いつも弊社商品をご愛用いただき誠にありがとうございます。
この度、ソーラーミラクルエイトミニ【TK-M8-SO-MINI】の金型を一部変更しましたので
下記の通りご案内いたします。

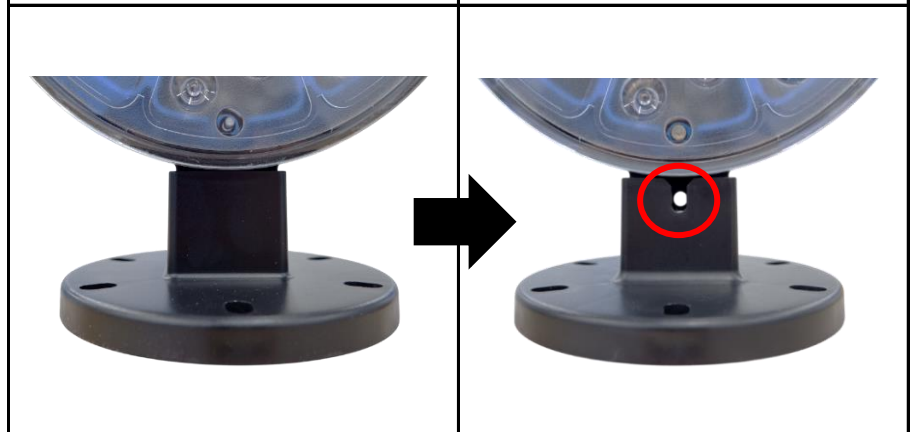
1. キャビネット部
上部のつなぎ部をR形状にして
補強しました。

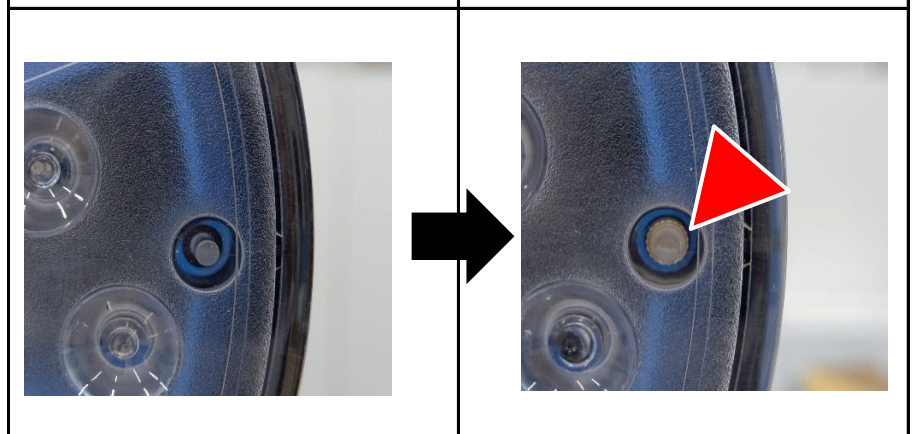
2. 水抜き用の穴を追加しました。
(キャビネット部、ベース部)
